CW—2B 型转向架控制杆安全托架改进建议

(兰州铁路局 武威南车辆段, 甘肃 武威 733009)

图 1 安全托架连接形式
(a)改进前;(b)改进后。

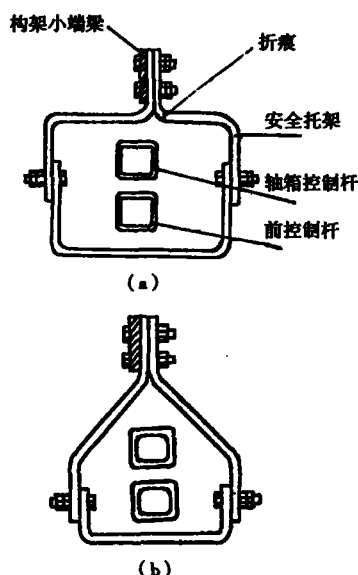
(1) 安全托架与构架之间为螺栓刚性连接,如图 1 所示。尽管 CW—2B 型转向架在设计中优化了结构,有效地抑制了转向架的蛇行运动。但列车在运行过程中,由于构架自身在装配过程中的误差和通过曲线道岔时的颠簸,使得构架产生纵向、横向

扭转。而托架的刚性连接限制了托架随构架的纵向、横向扭转,当受到较大力的作用时,托架的根部容易产生折断。

(2) 车辆在运行的过程中,由于受到道岔、轨道、接头等处的较大的冲击振动,托架会发生前后左右的倾摆。由于安全托架形体过大,而且其上部弯角呈“L”形,应力过于集中,加之螺栓刚性连接,因而,当受到较大的冲击振动时,易从根部折断(图 1(a))。

(1) 安全托架只起安全作用,以保证轴箱或前控制杆发生折断时不致于脱落到轨面或地面上。因此,改变其结构不影响转向架的整体运行品质。建议由目前的刚性连接改为软性材料的弹性连接,可采用不锈钢线绳吊或高强度尼龙带。

(2) 由于转向架在长期的运行中不可避免地受到污物的腐蚀,使螺栓难以拆解,可采用易于拆解的钢卡子或圆销加开口销连接。

(3) 将现有安全托架弯角处改为圆弧过渡,如图 1(b)所示。
